**Die Autobahn GmbH
des Bundes**

Datum
10.11.2023

**3. Änderung des Flächennutzungsplans der Gemeinde Hohe Börde – Sonderbaufläche
„Windenergieanlagen Süd-Ost“
frühzeitige Beteiligung der Behörden und sonstigen Träger öffentlicher Belange ge-
mäß § 4 Abs. 1 BauGB, Abstimmung mit den Nachbargemeinden gem. § 2 Abs. 2 BauGB
hier: Stellungnahme**

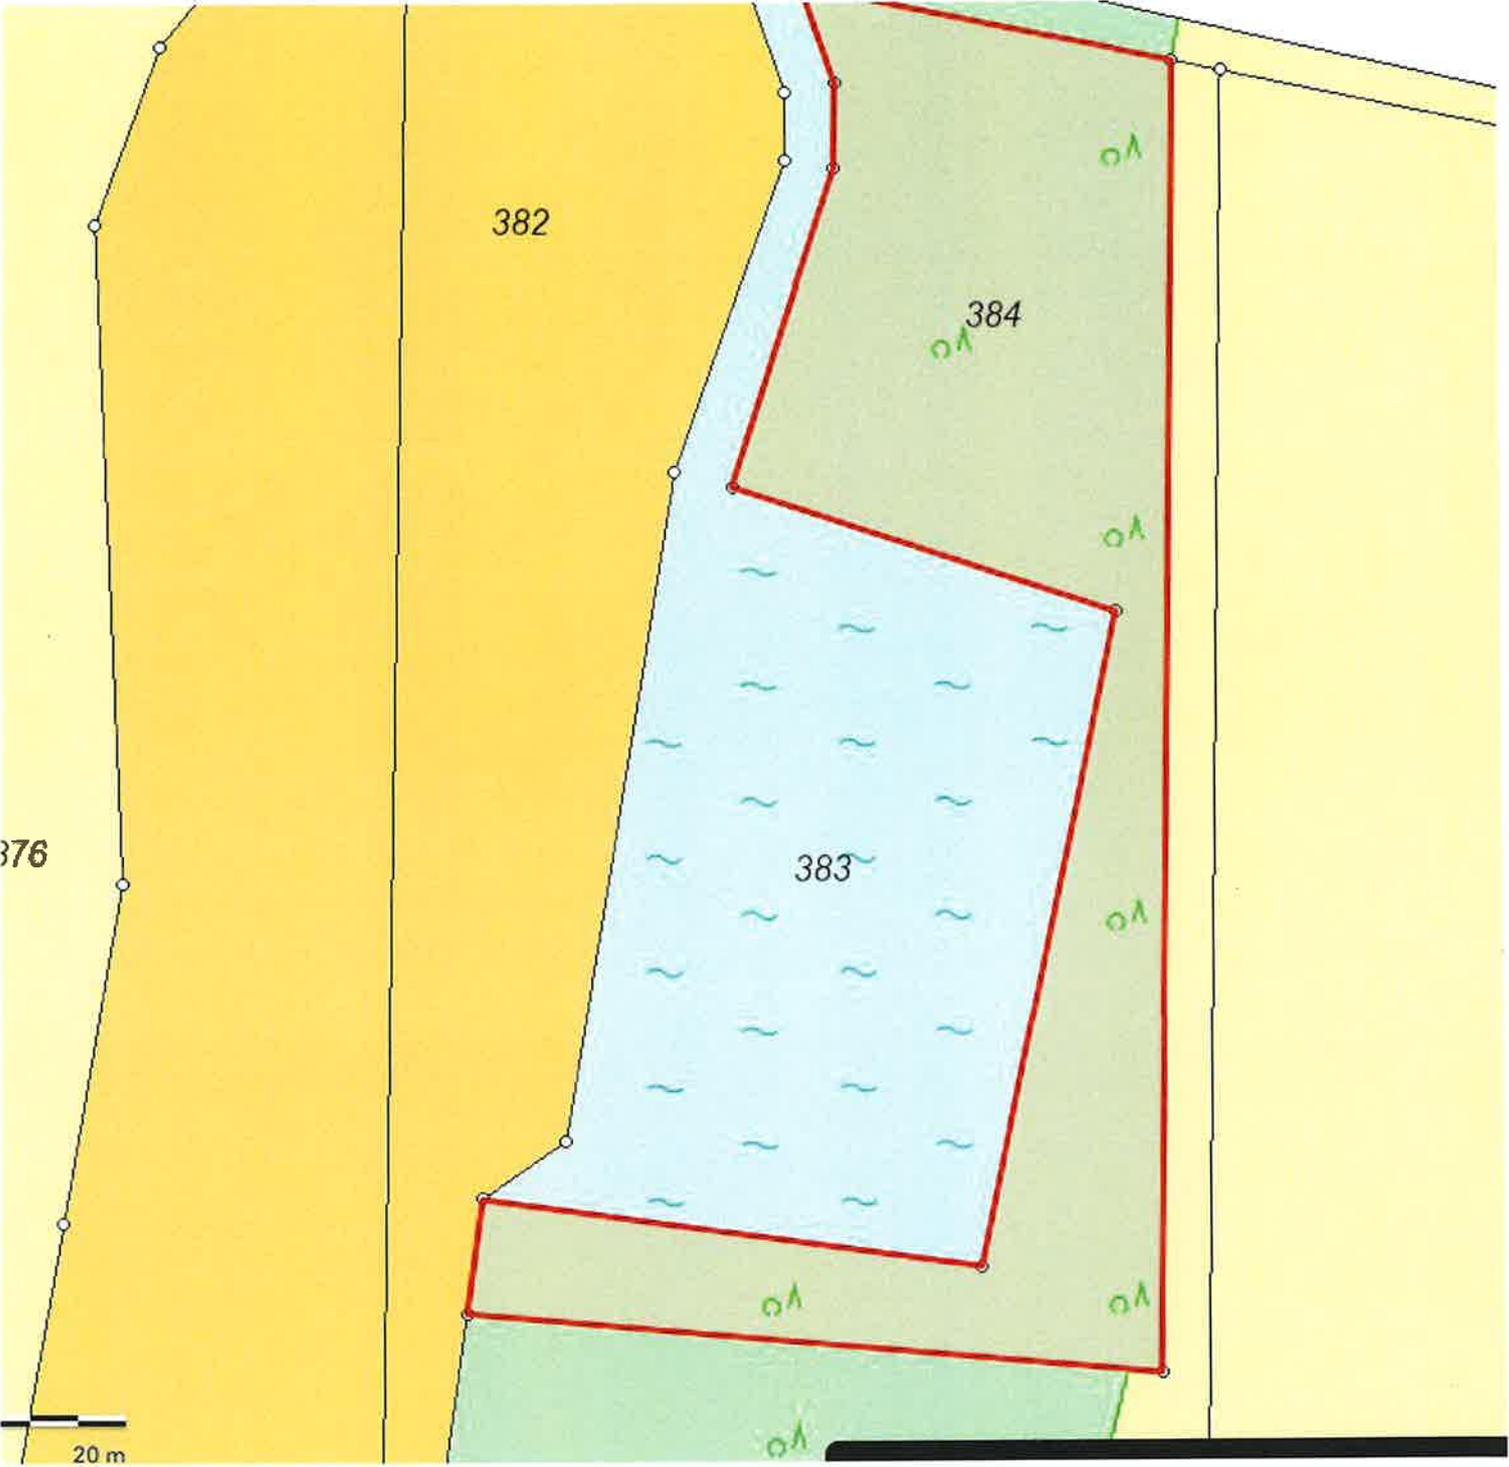
Im Geltungsbereich der 3. Änderung befinden sich auf den Flurstücken 383 und 384, Flur 5 der Gemarkung Niederndodeleben die Gestaltungsmaßnahmen G1 und G3 (A3.18 und A3.20) sowie eine Sickerfläche. Die Umsetzung der Maßnahmen erfolgte im Zuge

des Neubaus der BAB A 14. Die Lage der Gestaltungsmaßnahmen und des Sickerbeckens entnehmen Sie bitte der als Anlage beigefügten Flurkarte und der png-Datei.

Diese beiden Flurstücke gehören zu einem Sickerbecken/ Trockenbecken. Im Straßenkörperbereich wurden Sträucher und Bäume (Baum-Strauchhecke) gepflanzt (G1). Im Sickerbeckenbereich ist die Maßnahme G/A3 mit Landschaftsrasen und einzelnen Gehölzgruppen integriert. Die Maßnahmeblätter werden Ihnen ebenfalls mit dieser Stellungnahme übersandt.

Landschaftspflegerische Gestaltungsmaßnahmen sind dauerhaft zu erhalten und zu sichern und dürfen in ihrer Funktionalität nicht beeinträchtigt werden.

Da es sich bei dem Sickerbecken/ Trockenbecken um eine technische Einrichtung handelt, ist eine Beeinträchtigung ringsherum, um das Sickerbecken zu vermeiden. Die Anlage darf nicht überbaut werden. Hierbei sind die Grenzabstände für bauliche Anlagen gemäß Nachbarschaftsgesetzes einzuhalten (Verbotszone). Ein Überfahren dieser Flächen wird untersagt. Ebenfalls ist das Ablagern von Baustoffen und Teile von baulichen Anlagen verboten.
